はやぶさ 2 プロジェクトの
事前評価質問に対する回答
(その 2)

平成 23 (2011) 年 11 月 22 日

宇宙航空研究開発機構

本資料は、平成23年6月27日（月）に開催された第2回推進部会におけるはやぶさ2プロジェクトの説明に対する構成員からの追加質問に対し、独立行政法人宇宙航空研究開発機構（JAXA）の回答をまとめたものである。

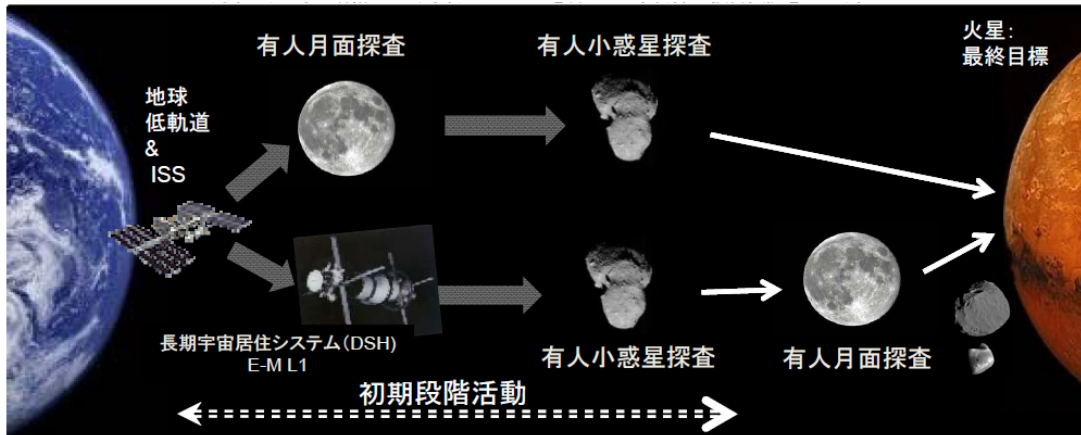
第2回推進部会において、はやぶさ2のミッションの第一義は Exploration であることがほぼ了解されました。ところが、これまでの「宇宙探査」の定義では「人類活動領域の拡大」という曖昧な定義となっており、今後、宇宙開発委員会において議論が必要と思います。そこで、とりあえず、推進2-1-1の15ページのISECGが描く探査シナリオの中では、はやぶさがどう位置付けられるか示してください。

また、ISECGは、国際協働ベースの有人宇宙探査計画を技術的に検討・調整するため、2007年に設立された国際宇宙探査協働グループ（ISECG）です。ISECGにおいては、最終的に有人火星探査を見据えつつ、有人探査活動の当面のロードマップ、シナリオなどの検討を進めています。

現在、ISECGで想定しているミッションシナリオの概要は、次の2つです。

①有人月探査を第1ステップとして有人小惑星探査に続けるシナリオ

②長期宇宙居住システム開発と有人小惑星探査に注力したシナリオ

はやぶさミッションは、有人小惑星探査を含む今後の探査活動において、探査技術のプリカーサ・ミッションとして貢献できるものとなります。
